Fra: Ingar Skjønhaug <iskjonhaug@gmail.com>
Sendt: mandag 16. oktober 2023 12:38
Til: postmottak
Emne: Kommuneplanens arealdel 2023-2035
Vedlegg: Kommentar med vedlegg.pdf

Kommentarer til plan for Permobakken nord, 3534 Sokna

Del av Permobakken nord

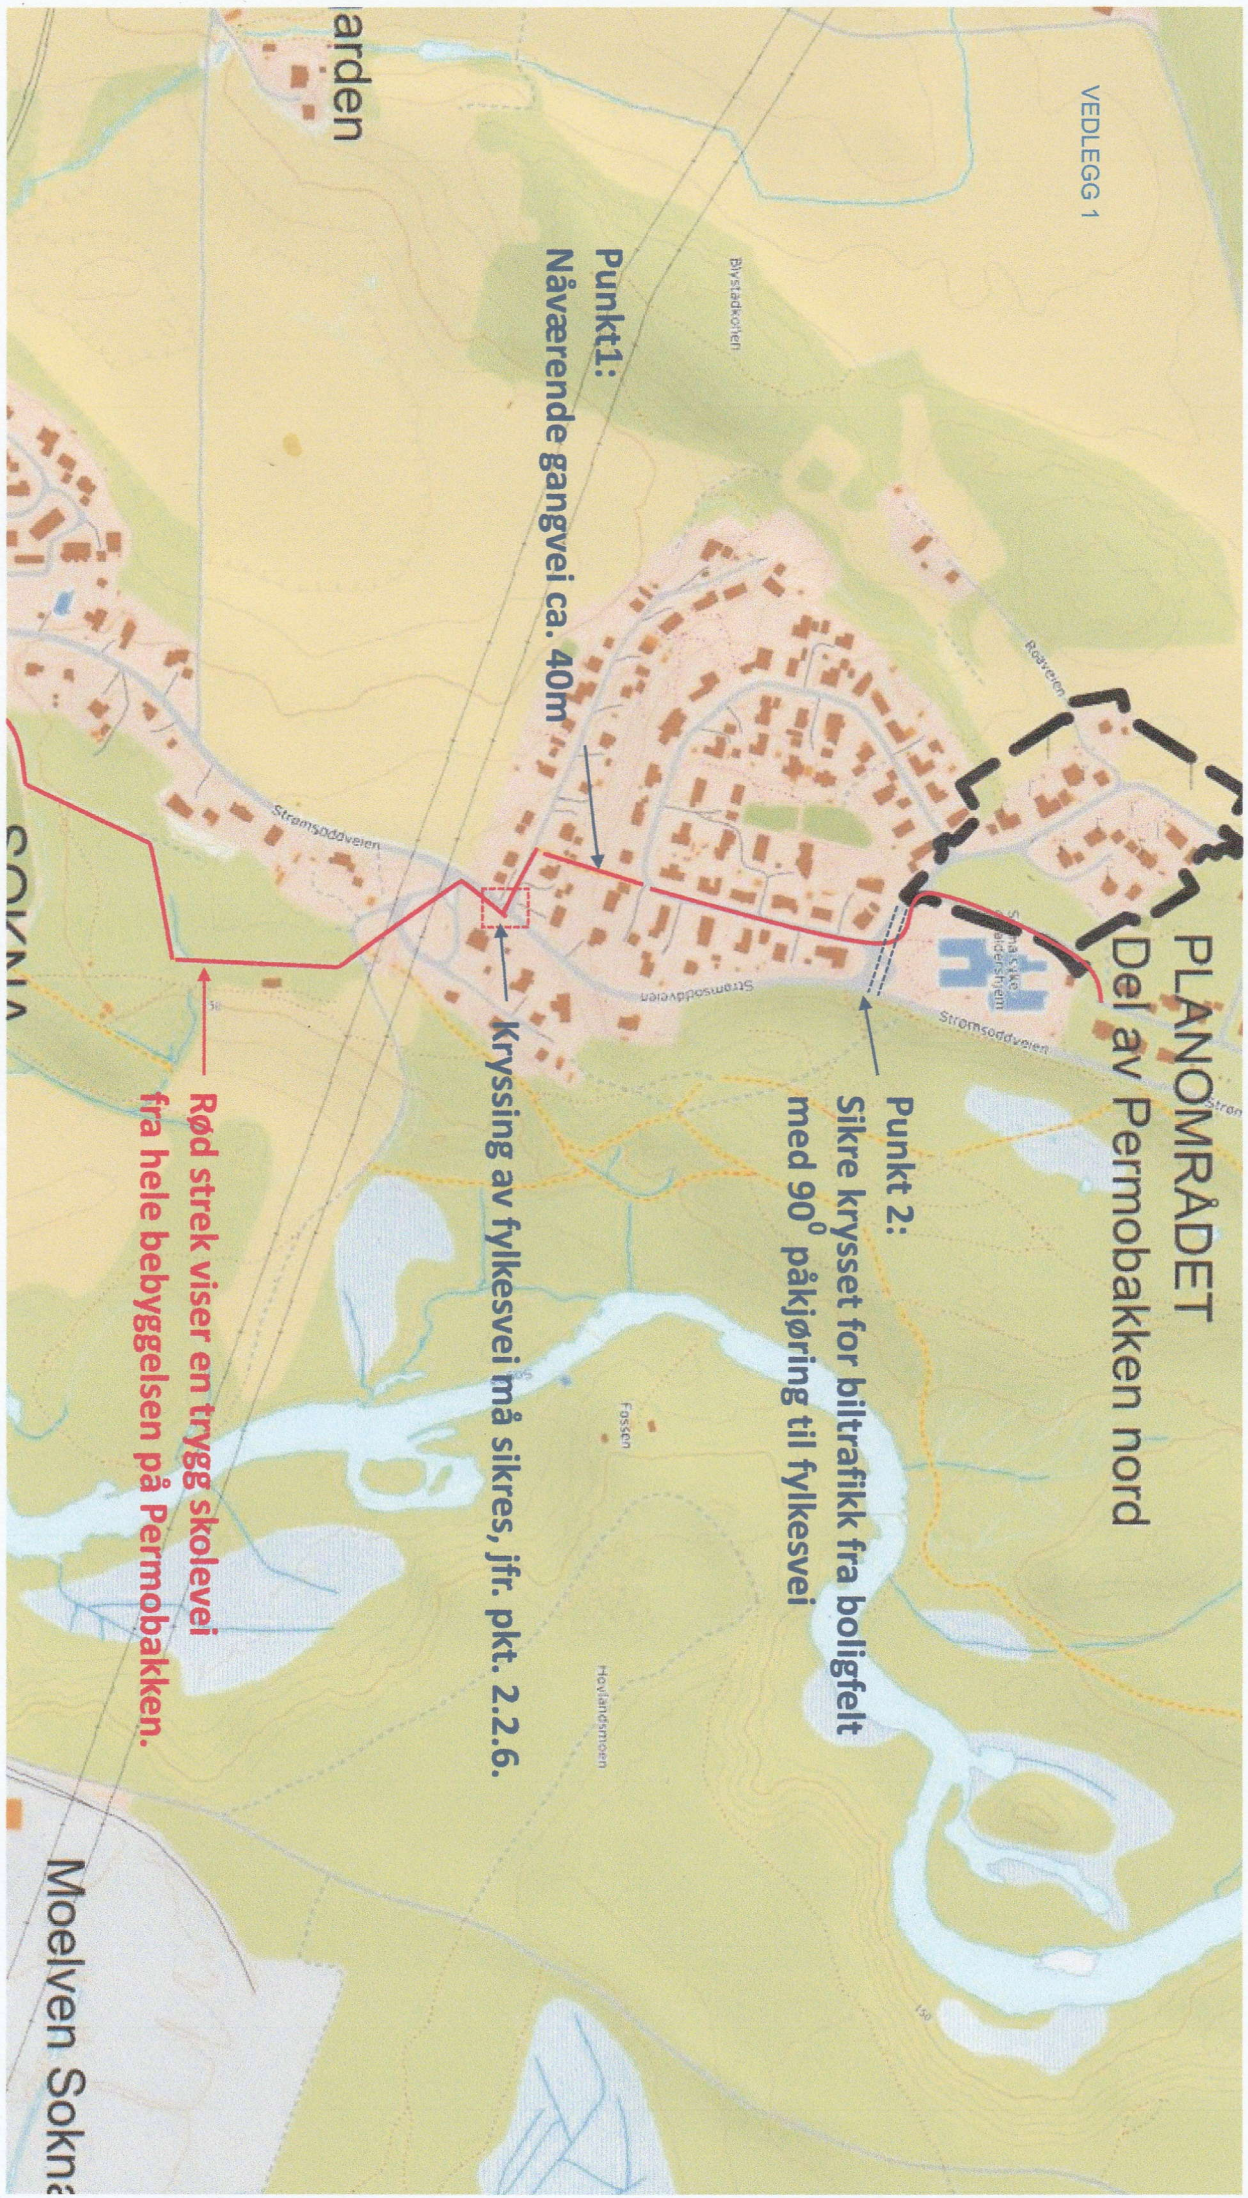
I tillegg til å sikre krysningspunkt av fylkesveien bør man se på hele «gangveiløsningen» fra det nye boligfeltet ovenfor Sykehjemmet og frem til Sokna skole. Dette er i vedlegg 1 anvist med rød linje. Hele denne «stien» eksisterer i dag og benyttes flittig av gående. Imidlertid bør strekningen få nye markeringer/skilt og en generell enkel oppgradering, spesielt nåværende gangvei på ca. 40m. Toppen av bakken bør «flates» ut slik at bakken blir mindre bratt. På hver side av «stien» kan eksempelvis kantsteiner benyttes som støttemur.

Biltrafikk fra gammel og ny bebyggelse øker i omfang. Veien fra bebyggelsen bør «strekkes» ut slik at den treffer fylkesveien mer rettvinklet enn i dag.

Punkt1:
Nåværende gangvei ca. 40m

Kryssing av fylkesvei må sikres, jfr. pkt. 2.2.6.

Punkt 2:
Sikre krysset for biltrafikk fra boligfelt med 90° påkjøring til fylkesvei

Rød strek viser en trygg skolevei fra hele bebyggelsen på Permobakken.
